改善箇所説明図②

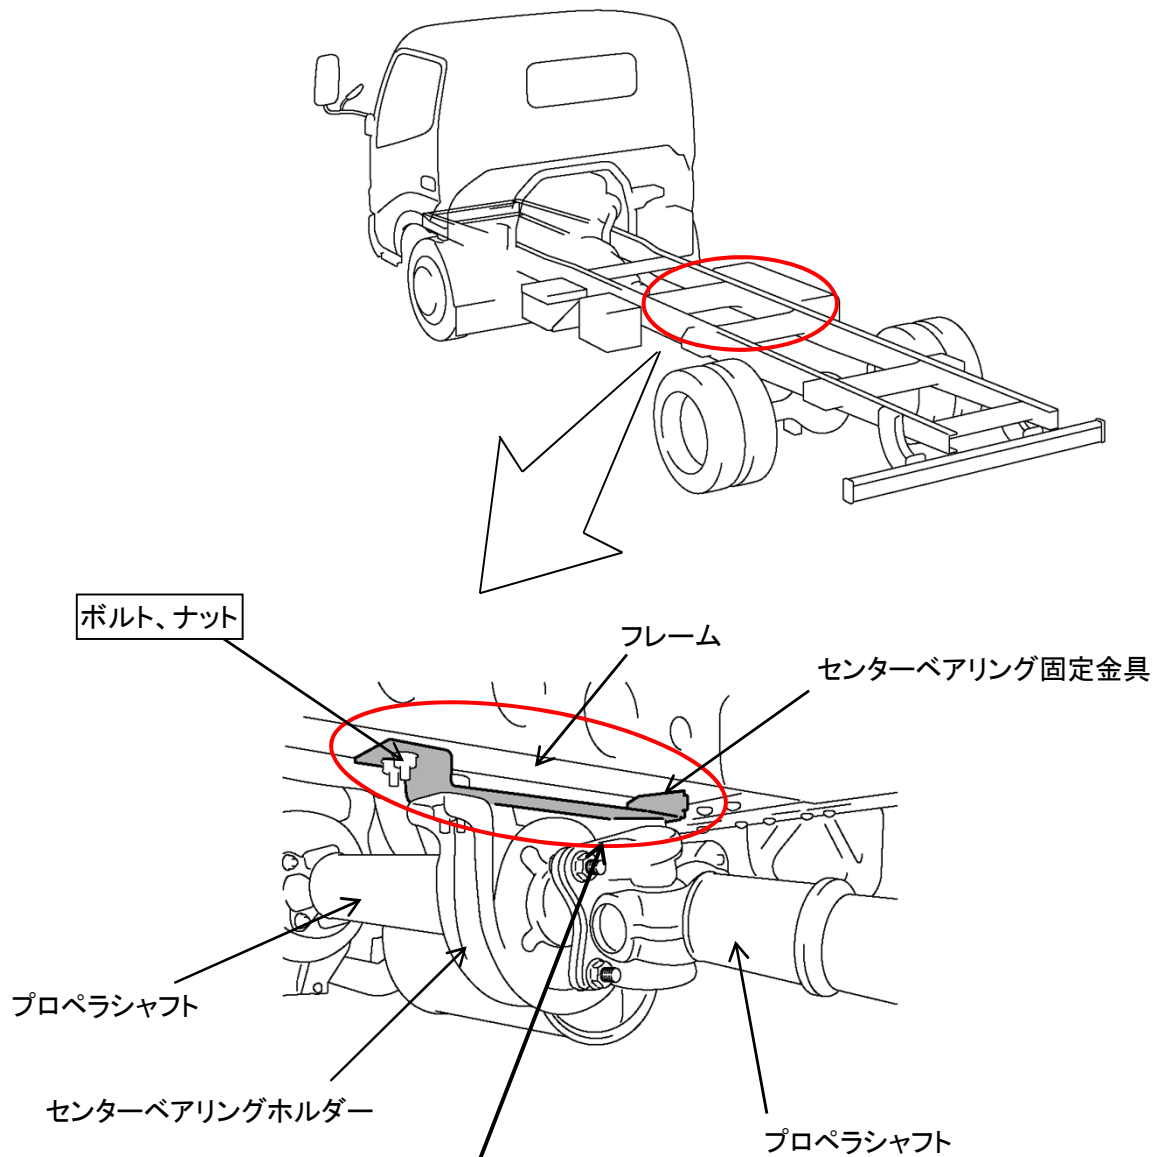
基準不適合発生箇所

動力伝達装置において、センターベアリング固定金具をフレームに固定するボルトの締め付けトルク並びに締め付け作業が不適切なため、走行中の振動等により、ボルトが緩むものがある。そのため、そのままの状態で使用を続けると、緩みが進行して、最悪の場合、固定金具がフレームから外れてプロペラシャフトが脱落して走行不能となるおそれがある。

全車両、当該ボルトとナットを対策品に交換し、適正トルクで締め付ける。

識別: 改善済車両には車台番号打刻位置の下側に黄色ペイントを塗布する。
